Datum: 03.08.2015
Unser Zeichen: G-15-076-B
Betreff: Städtebauliches Konzept Feldbehnstraße, „Gertrudenhof“, in Quickborn.
Baumbegutachtung Baumbestand, Auftrag vom 05.03.2015 und
24.06.2015.
Baumgutachterliche Stellungnahme zum aktuellen Bebauungsvorschlag.

Baumgutachterliche Stellungnahme zum aktuellen Bebauungsvorschlag „Gertrudenhof“ in Quickborn

Ausschnitt aus dem aktuellen Lageplan Entwässerung/Versorgung für den B-Plan 106, „Gertrudenhof“, vom 20.07.2015.

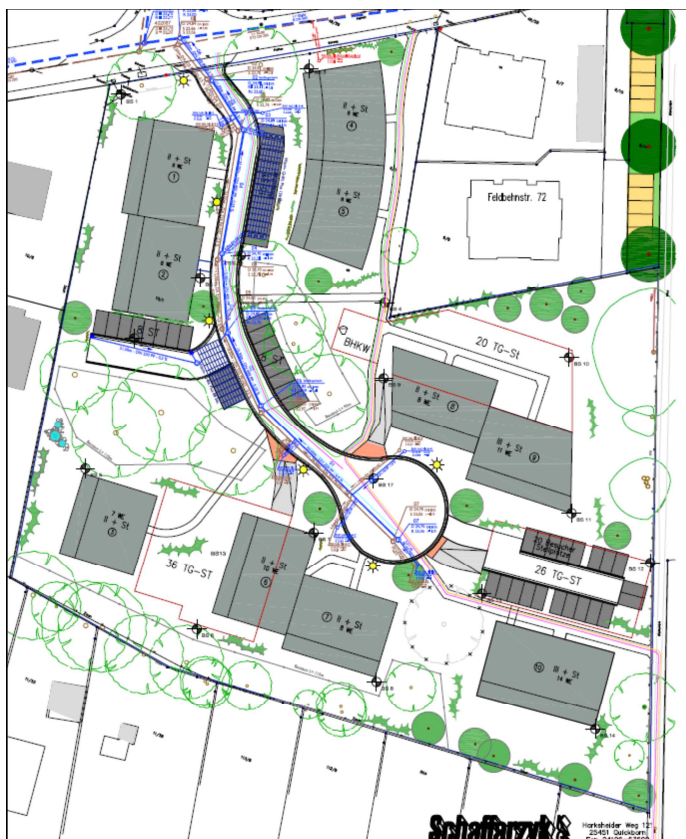
Die in dem Lageplan grün umrandet dargestellten Bäume sollen erhalten werden.

Die an der Süd- und Ostseite des Baugebietes an der Grenze südlich der Baukörper 3, 6, 7, 10, 9 und 5 wachsenden besonders bedeutenden Baumreihen und Einzelbäume sowie die zwischen den Baukörpern 2/3 und 5/6/8 wachsenden Baumgruppen müssen entsprechend gemäß DIN 18920 und RAS-LP 4 geschützt werden. Die Baukörper sollen hierbei einen Abstand von 1,50 m zur Kronentraufe einschließlich der für den Bau erforderlichen Baugrube, unterirdischen Einbauten und Versorgungsleitungen einhalten, was nach dem Bebauungskonzept auch so vorgesehen ist.

Bei der nördlich des Baukörpers 1 wachsenden Stieleiche kann nicht der gesamte Wurzelbereich geschützt werden, weswegen der zu schützende Bereich möglichst groß sein soll. Da die heutige Bodenfläche südlich des Baumes als Wegefläche befes-

tigt und versiegelt ist, kann der Baum trotz der Lage des Baukörpers am nordwestlichen Kronenrand fachgerecht erhalten werden.

Aus baumgutachterlicher Sicht ist die Planung der Baukörper 1–10 einschließlich der unterbauten Flächen/Tiefgaragen im Bebauungskonzept so angeordnet, dass mit begleitenden Schutzmaßnahmen, die örtlich dem jeweiligen Erfordernis anzupassen sind, die als zu erhalten geplanten Bäume fachgerecht geschützt und auch erhalten werden können.

Wenn es sich beim Bau zeigt, dass nicht der gesamte Wurzelbereich von Bäumen und Vegetationsflächen geschützt werden kann, so ist der Stamm mit einer gegen den Stamm abgepolsterten, mindestens 2 m hohen Bohlenummantelung zu versehen, die ohne Beschädigungen der Bäume anzubringen ist. Der außerhalb des Stammschutzes liegende Wurzelbereich darf nicht befahren oder in anderer Form dem Baugeschehen ausgesetzt werden. Insbesondere dürfen hier keine Böden und keine anderen Stoffe aufgetragen sowie der Boden nicht abgetragen werden. Wenn es erforderlich ist, den Wurzelbereich ausnahmsweise zu belasten, darf dieser zum Beispiel durch Befahren, Lagerung oder Baustelleneinrichtungen nicht geschädigt werden. Die belastete Fläche muss so ausgestaltet werden, dass ein Luftaustausch im Boden sowie die Wasserversorgung gewährleistet sind und gleichzeitig eine ausreichende Lastverteilung sowie ein Schutz vor schädlichen Verunreinigungen sichergestellt werden. Als möglicher Aufbau ist hierbei auf dem Boden ein vlieskaschiertes Geogitter auszulegen, worauf eine ungebundene Natursteinschottertragschicht in einer Mindestdicke von 20 cm aufzubringen ist. Hierauf ist eine Auflage aus Baggermatratzen, Stahlplatten oder ähnlichen lastverteilenden Materialien aufzutragen. Wenn die Fläche für den Baubetrieb nicht mehr benötigt wird, ist der Schutzaufbau umgehend zu entfernen und der Boden ist unter Schonung der Wurzeln zu lockern. Gegebenenfalls ist eine zusätzliche Tiefenbelüftung vorzunehmen.

Bild 11

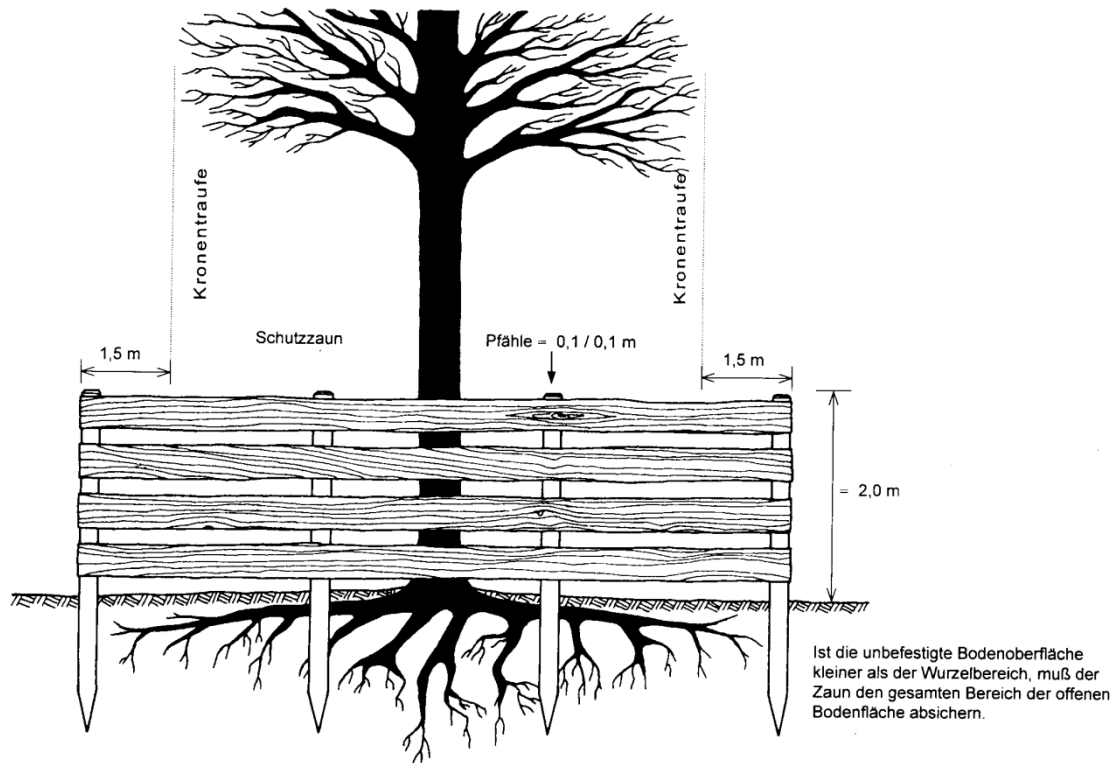
Schutz
des Wurzelbereiches durch ortsfesten Zaun
